<b>Title - Sujet</b> Purchase of Shelving & Installation	
<b>Solicitation No. - N° de l'invitation</b> 5X001-170733/A	<b>Amendment No. - N° modif.</b> 002
<b>Client Reference No. - N° de référence du client</b> 5X001-170733	<b>Date</b> 2017-11-20
<b>GETS Reference No. - N° de référence de SEAG</b> PW-\$\$HN-465-73690	
<b>File No. - N° de dossier</b> hn465.5X001-170733	<b>CCC No./N° CCC - FMS No./N° VME</b>
<b>Solicitation Closes - L'invitation prend fin</b> <b>at - à 02:00 PM</b> <b>on - le 2017-12-18</b>	<b>Time Zone</b> <b>Fuseau horaire</b> Eastern Standard Time EST
<b>F.O.B. - F.A.B.</b> <b>Plant-Usine:</b> <input type="checkbox"/> <b>Destination:</b> <input checked="" type="checkbox"/> <b>Other-Autre:</b> <input type="checkbox"/>	
<b>Address Enquiries to: - Adresser toutes questions à:</b> Nadeau, Alexandra	<b>Buyer Id - Id de l'acheteur</b> hn465
<b>Telephone No. - N° de téléphone</b> (819) 420-2859 ( )	<b>FAX No. - N° de FAX</b> (819) 953-4944

Cette modification 002 est requise pour adresser les questions soumises par les soumissionnaires potentiels et pour modifier les dessins dans l'annexe A - Énoncé des Travaux.

Plan d'étage – rayonnage à installer (phase I) - vue de dessus

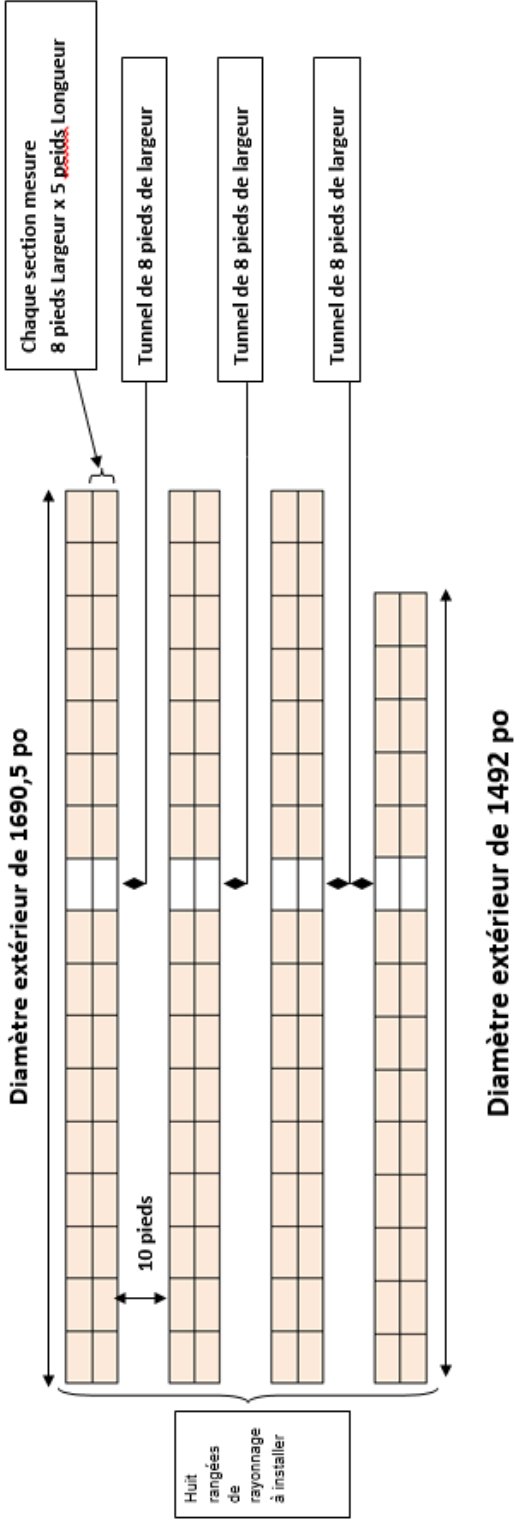
Q2) Le dessin et les descriptions de la phase 1 sont contradictoires. Le dessin illustre des rangées de 34 compartiments et de 30 compartiments, alors que les descriptions exigent 50 compartiments et 44 compartiments. Lesquels sont les bons?

Q12) Après avoir examiné le plan et le discours creux dans le dossier d'appel d'offres, pouvons-nous éclaircir la terminologie utilisée afin d'être certains que nous avons la même quantité de matériaux prévue ? Nous présumons ce qui suit — chaque segment consiste en un niveau de base et trois niveaux de poutres, ce qui permet 8 endroits de palettes par segment et le segment tunnel permettra d'avoir 4 endroits pour palettes. Si tel est le cas, vous avez besoin de (tel qu'il a été illustré dans le plan) Phase 1 — 6 rangées de 16 segments et un segment en tunnel et 2 rangées avec 14 segments et 1 tunnel ?

***R2) Nous avons modifié le dessin et les descriptions afin de nous assurer que nous sommes clairs sur le nombre de segments dans chaque rangée de palettières et pour nous assurer que notre terminologie est uniforme. Nous avons ajouté une vue latérale des palettières. Veuillez consulter les plans d'étage modifiés de la phase 1 et de la phase 2.***

***R12) Nous avons modifié le plan et les descriptions afin de nous assurer que nous sommes clairs sur le nombre total de segments dans chaque rangée de palettiers et de nous assurer que notre terminologie est uniforme. Nous avons ajouté une vue latérale des palettiers. Veuillez consulter les plans d'étage modifiés de la phase 1 et de la phase 2.***

- 6 rangées de rayonnage dont chacune comporte 66 sections mesurant 1690,5 po.
- 2 rangées de rayonnage dont chacune comporte 58 sections mesurant 1492 po.
- Chaque rangée de rayonnage comporte des sections à quatre niveaux, sauf pour les tunnels qui sont composés de sections à deux niveaux.
- Chaque rangée de rayonnage est d'une hauteur de 18 pieds.
- Chaque section mesure 8 pi x 5 pi
- Chaque rangée de rayonnage comporte un tunnel de 8 pieds (taille de la section) pour le passage du chariot élévateur.
- 1,5 par cadre dans la rangée successive— ENTRETOISES DE JUMELAGE DE 12 po - GALVANISÉES
- Un espace de 10 pieds sépare chaque rangée successive.

## Plan d'étage – rayonnage à installer (phase II) - vue de dessus

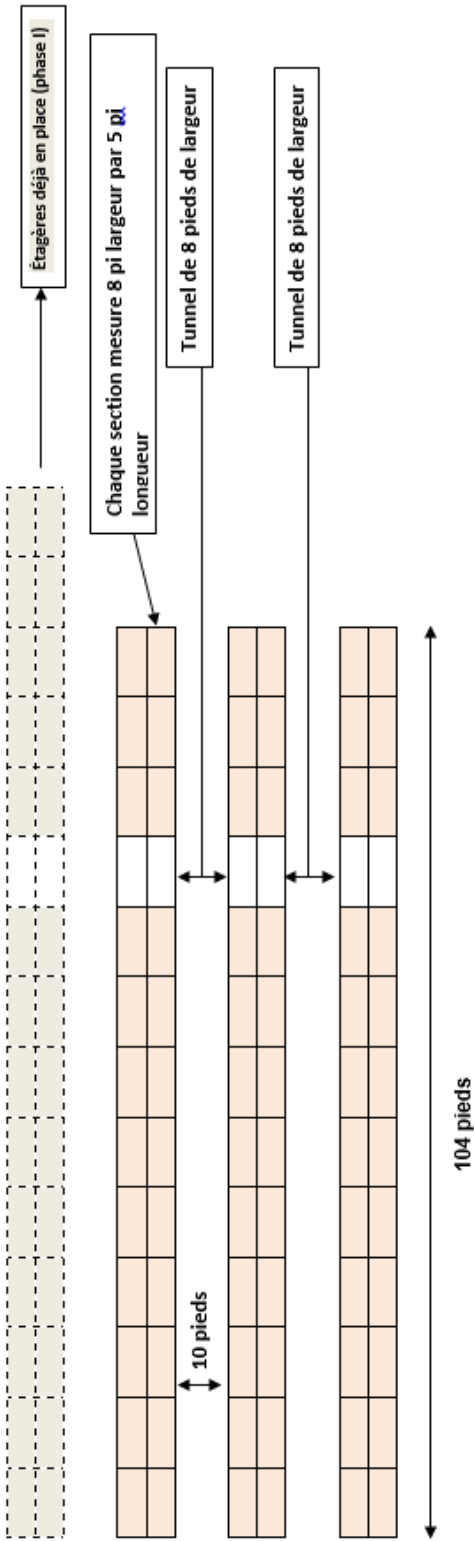
Q3) Le dessin et les descriptions de la phase 2 sont contradictoires. Le dessin illustre des rangées de 26 compartiments, alors que la description exige 38 compartiments. Lequel est le bon?

***R3) Nous avons modifié les plans et les descriptions pour nous assurer que nous comprenons bien le nombre de segments dans chaque rangée de palettières et pour être certains que notre terminologie est uniforme. Nous avons ajouté une vue latérale des palettières. Veuillez consulter les plans d'étage modifiés de la phase 1 et de la phase 2.***

- Chaque rangée 50 sections et mesure **104 pieds**.
- Chaque rangée de rayonnage comporte des sections à quatre niveaux, sauf pour les tunnels qui sont composés de sections à deux niveaux.
- Chaque section est d'une hauteur de 18 pieds.
- Chaque section mesure **8 pi de Largeur par 5 pi Longueur**
- Chaque rangée de rayonnage comporte un tunnel de 8 pieds (taille de la section) pour le passage du chariot élévateur.
- 1,5 par cadre dans la rangée successive – ENTRETOISES DE JUMELAGE DE 12 po – GALVANISÉES.
- Un espace de **10 pieds** sépare chaque rangée successive.
